**Viite:** Lausuntopyyntö 25.10.2022

**Asia:** Ulkoilureitin levennys välillä Kankaankatu – Tapanila, Lahti

Karttaliite

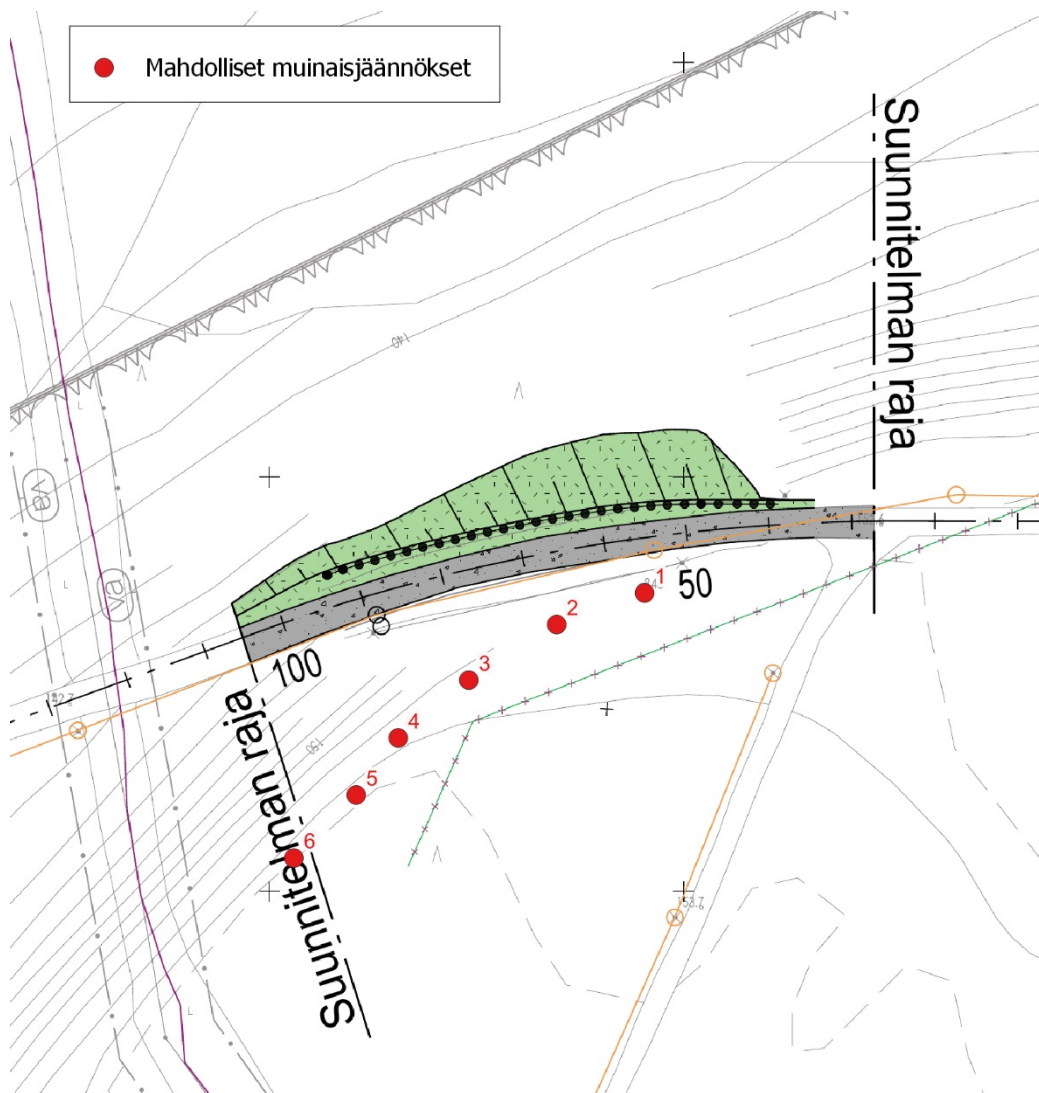
Suunnitelma-alueen eteläpuolella sijaitsee kuusi mahdollista, vuoden 1918 sotatapahtumiin liittyvää muinaisjäännettä. Muinaisjäännekset on havaittu museon inventoinnin yhteydessä, mutta niitä ei ole viety muinaisjäännesrekisteriin tai muihin paikkatietoaineistoihin. Muinaisjäännekohteiden sijainti on esitetty karttaliitteellä. Suunnitelman mukaan ulkoilureitin kunnostustyöt eivät ulotu muinaisjäännekohteille. Muinaisjäännekset on kuitenkin syytä huomioida kunnostustöissä ja esimerkiksi suunnitella mahdollisten koneiden reitit siten, että kohteet eivät vaurioidu. Kaikenlainen muinaisjäänneksiin kajoaminen tai niiden peittäminen on kielletty. Tarvittaessa alueellinen vastuumuseo voi pyynnöstä merkitä kohteet maastoon virkatyönään.

Mahdolliset muinaisjäännökset merkittyinä punaisilla pisteillä puistosuunnitelman kartalle.
